# **ENQUÊTE PUBLIQUE UNIQUE**

**portant sur la réalisation d'aménagements  
hydrauliques de protection contre les inondations  
du bassin versant de la Madeleine**

## **RAPPORT DU COMMISSAIRE ENQUÊTEUR**

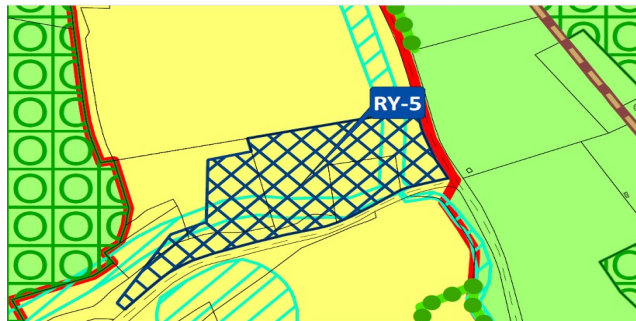
- ❖ Mme. FLEURY Chantal - représentant également son fils FLEURY Cyril - propriétaires des parcelles A71 et A72 ouvrage MA15 sur la commune de Ry. Ils ne souhaitent pas céder ces terrains qui ont une valeur sentimentale. Le souhait du fils est de construire une maison sur cette parcelle. Si incompatibilité de construire, Ils ne sont pas opposés à un échange avec un autre terrain de même surface et de même nature que le leur.

L'emplacement de l'ouvrage MA 15 est-il un emplacement réservé au PLUi de la commune?. Cet ouvrage est-il prioritaire dans la programme des travaux?. Un échange de parcelle est-il envisageable?

Concernant les observations de Mme Chantal FLEURY, concernée par l'ouvrage MA15 (parcelles A n°71 et A n°72 sur la commune de Ry), nous tenons à confirmer l'importance stratégique de cet ouvrage pour la protection de la commune de Ry sur la problématique des inondations lors des épisodes pluviométriques majeurs. En effet l'ouvrage MA15, d'une capacité de 23 500m<sup>3</sup> est parfaitement localisé à la jonction des deux axes de ruissellement majeurs de ce sous bassin versant et est facile d'accès, étant à proximité immédiate de la RD62. La présence de ces deux axes de ruissellement sur les parcelles A n°71 et A n°72, parfaitement repris dans le PLUi du secteur du Plateau de Martainville (arrêté le 10 mars 2020), rend lesdites parcelles inconstructibles. (voir cartographie ci-dessous). Elles sont d'autre part situées en zonage agricole.

En complément, les deux parcelles en question sont totalement concernées par un emplacement réservé dans ce même PLUi (voir cartographie ci-dessus).

Je note l'importance stratégique de l'ouvrage MA 15 pour la protection de la commune de RY sur la problématique des inondations lors des épisodes pluviométriques majeurs. Je constate que le programme de travaux soumis à l'enquête publique a fait l'objet d'études sérieuses et réfléchies et que ses conclusions techniques ont été retenues dans le PLUi du Plateau de Martainville (arrêté le 10 mars 2020) en classant en Emplacement réservé pour cause d'utilité publique les parcelles A71 et A72.
